INTERNATIONALER VORLÄUFIGER BERICHT

Aktenzeichen des Anmelders oder Anwalts -?-	WEITERES VORGEHEN	siehe Formblatt PCT/IPEA/416	
Internationales Aktenzeichen PCT/AT2004/000331	Internationales Anmeldedatum (<i>Tag/Monat/Jahr</i>) 30.09.2004	Prioritätsdatum (<i>Tag/Monat/Jahr</i>) 08.10.2003	
Internationale Patentklassifikation (IPK) oder nationale Klassifikation und IPK H04B10/158, H04B10/10, H04B10/22			
Anmelder EFKON AG et al.

INTERNATIONALER VORLÄUFIGER BERICHT ÜBER DIE PATENTIERBARKEIT

FIG. 4

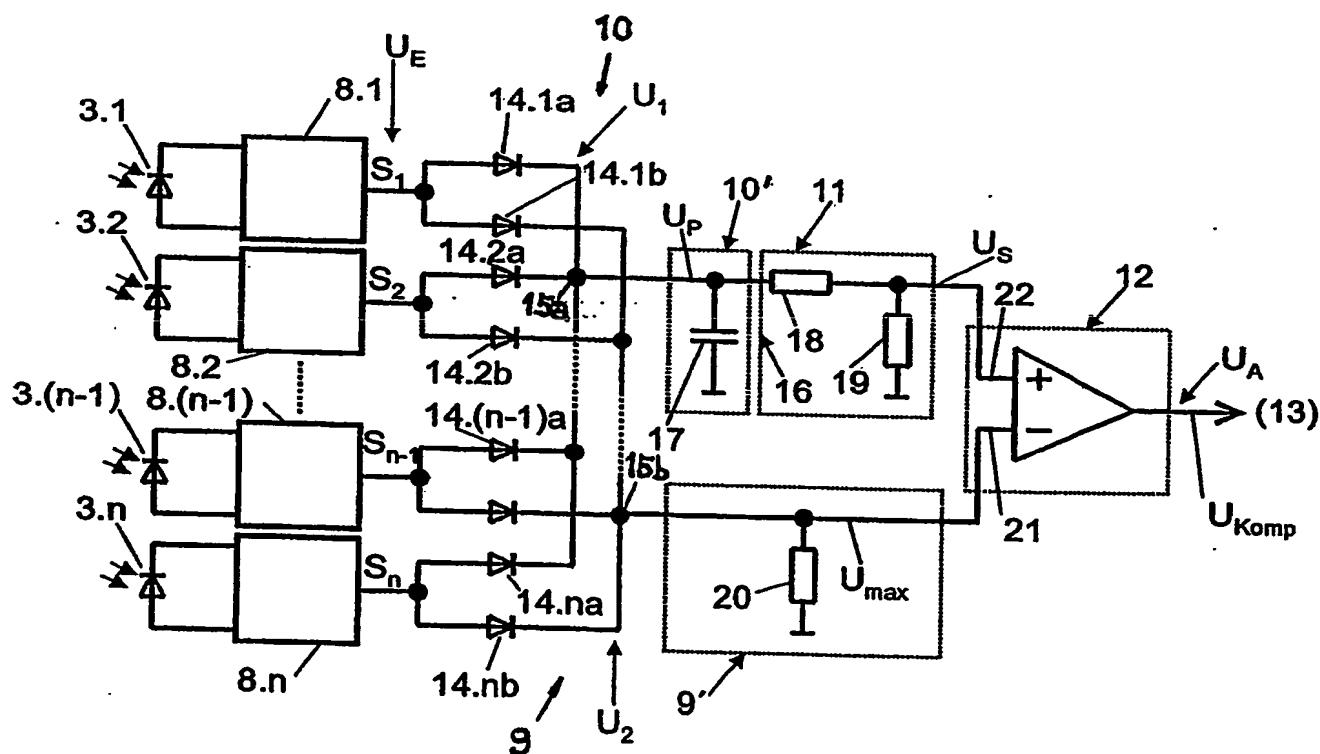
2.2 Die Struktur der in **Anspruch 1** definierten Verschaltung der Dioden ist unklar. In Abb. 4 ist ersichtlich, dass dem Detektor 8.1 zwei Dioden 14.1a und 14.1b nachgeschaltet sind. Diese sind, im Gegensatz zur Formulierung des Anspruchs 1, an der dem IR-Detektor zugewandten Seite zusammengeschaltet, vgl. auch Seite 9, letzter Absatz der Beschreibung. Der Widerspruch zwischen Anspruch 1 und dieser dargelegten Ausführungsform der Erfindung wirft Zweifel auf die Interpretation des genannten Anspruchs, dieser ist daher unklar (Artikel 6 PCT).
